Re: Proyecto Obras para Control Aluvional y de Crecidas Líquidas, Quebrada de Ramón en La Reina¹.

Junto con saludar a Ud. le escribimos en representación de la Junta de Vecinos 14 de La Reina en referencia a los **impactos negativos e inconsistencias del Estudio de Impacto Ambiental (EIA)** del proyecto en referencia. **Esta obra minera en zona urbana se implementaría en un plazo de ocho años aproximadamente** con un costo fiscal de **US\$76.4 millones, a pesar de que existen alternativas menos costosas para el ambiente y el fisco**. Este es un proyecto mal diseñado que pone en riesgo la vida de los habitantes de la periferia y vulnera la Estrategia Climática de Largo Plazo de Chile y la próxima Ley de Cambio Climático, que establecen que **se privilegiarán las Soluciones basadas en la Naturaleza en las medidas de mitigación y adaptación al cambio climático** que generan cobeneficios para la biodiversidad.

Figura N°1-11. Planta general

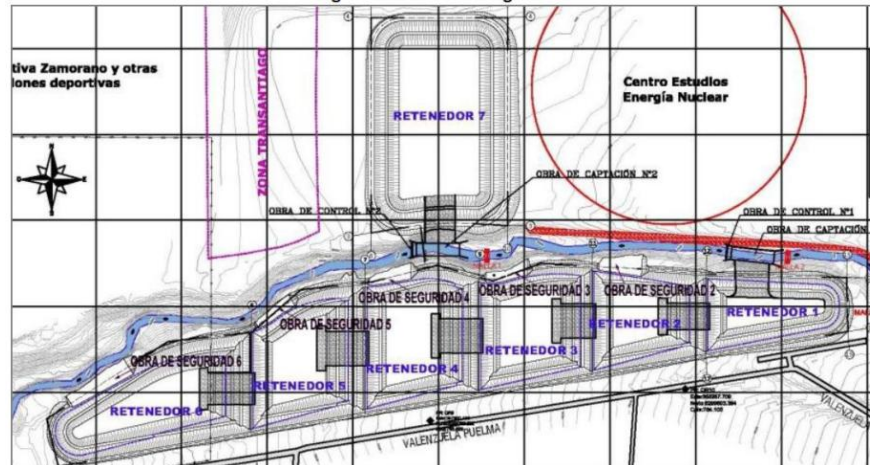
Proyecto en zona verde

A continuación, se muestra una foto con dron y el lugar en que se emplazará el proyecto:
